## 容器承認申請書の一部補正について

原設発 第 20 号  
2019 年 6 月 14 日

平成 30 年 5 月 10 日付原設発第 1 号をもって申請した容器承認申請書を下記のとおり一部補正します。

容器承認申請書の添付書類について、記載内容を一部変更する。

### 仕様の決定方法

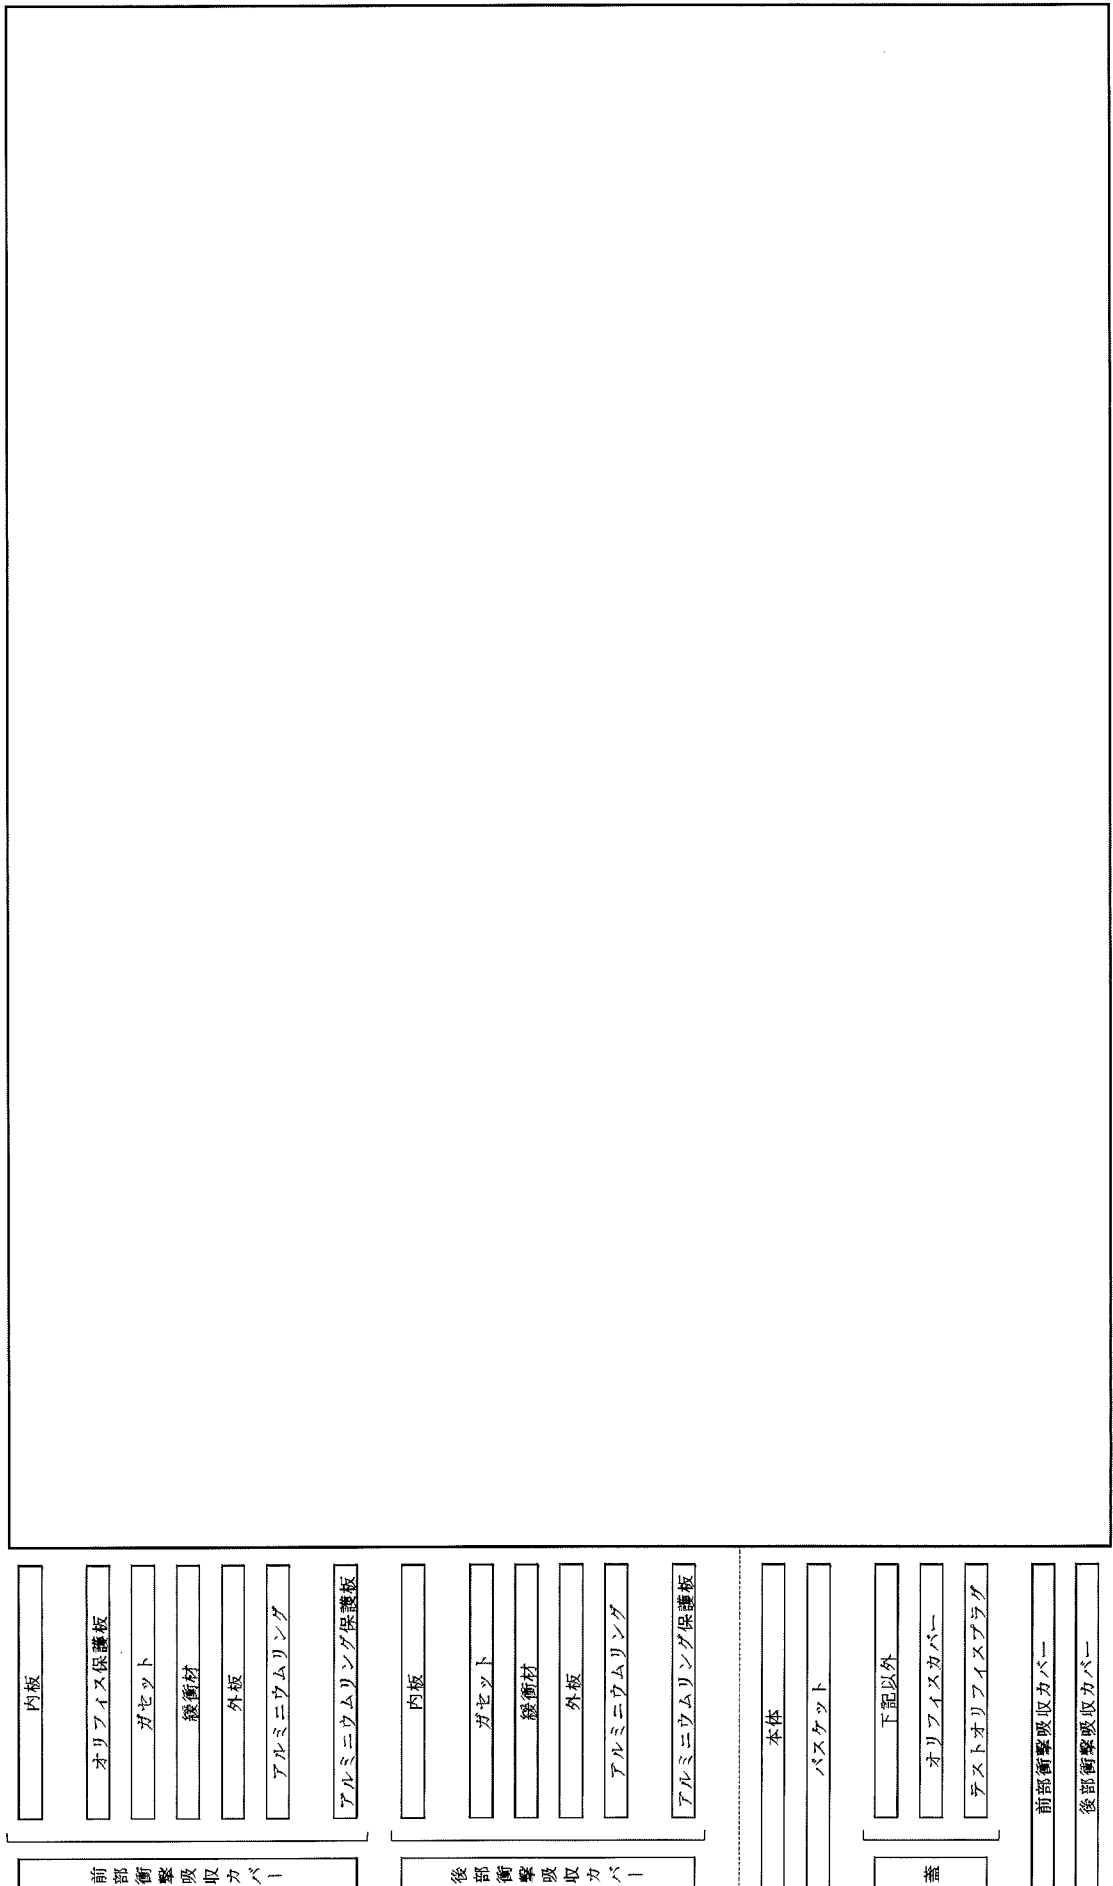
変更内容	変更理由
添付書類 1	・別添 1-2 仕様の決定方法を追加 (本変更により、別添を別添 1-1 に変更)	・仕様の決定方法が定まったため
添付書類 3	・(イ)-第 A. 1 図(2/2)の一部追記	・コメント反映 (明確化)
	・(イ)-第 B. 2 表の修正	・原設計者である容器製造者の仕様を反映
	・(ロ)-第 A. 1 表(1/2)(2/2)の修正	・原設計者である容器製造者の仕様を反映
	・(ロ)-B 寸法検査に測定対象 ((ロ)-第 B. 10 図) を追加 (本変更により、(ロ)-第 B. 10 図以降の頁番号を変更)	・検査の適正化
	・(ロ)-第 B. 8 図及び(ロ)-第 B. 9 図に測定対象を追記	・コメント反映 (明確化)
	・(ロ)-C 溶接検査中の非破壊検査適用の一部修正	・検査の適正化
	・(ロ)-C 溶接検査に溶接作業検査を追加 ・(ロ)-第 C. 1 表に溶接作業検査を追加	
	・(ロ)-D 外観検査の合格基準の表現を修正	・コメント反映 (明確化)
	・(ロ)-F 気密漏えい検査の対象箇所名称を修正	・コメント反映 (適正化)
・(ニ)-第 D. 1 表の修正	・品質システム認証取得状況の更新	
・(ニ)-D 3 項 D. 4 の見出しを修正	・表記の統一

輸送容器に収納し、運搬する核燃料物質等の仕様の決定方法は、次のとおりである。

- ・核分裂物質の重量については、アクティブ中性子測定により求められた U 同位体と Pu 同位体の実測値により決定する。
- ・主要核種の放射エネルギーについては、アクティブ中性子測定法、パッシブ中性子測定法及び  $\gamma$  線スペクトル法による実測値に対し、補正係数を乗じて決定する。
- ・発熱量については、上記の補正計算を行った発送時の放射エネルギーから換算して決定する。
